株式会社サインアーテック

仕様変更のお知らせ

■ 対象商品：LED付ファブリックフレーム（バックライト方式）

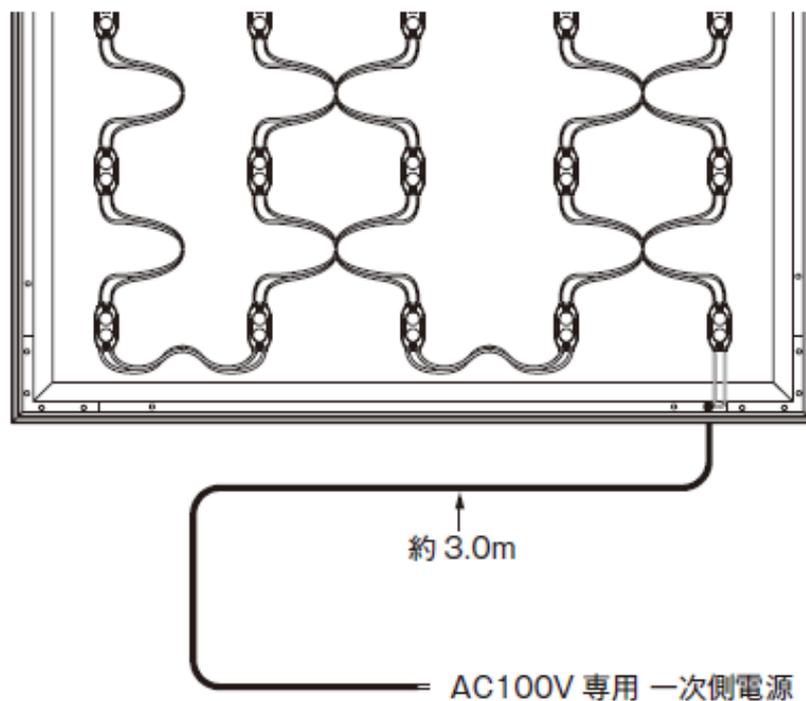
■ 仕様変更内容：コンセントプラグ式 → AC100V直結式

※現場にて電気工事士による配線工事が必要となります

※本製品のような個々でサイズが変わるものは、PSEへの迅速な対応が困難なため

バックライト方式は通常、AC コード約 3m（差込プラグなし / 2 芯）がフレームに固定されています。壁面設置時、一次電源は回路遮断器のある屋内固定電源を使用し、有資格者による配線工事を行ってください。

バックライト方式は AC100V 専用です。
点灯前に必ず電圧の確認をお願いします。
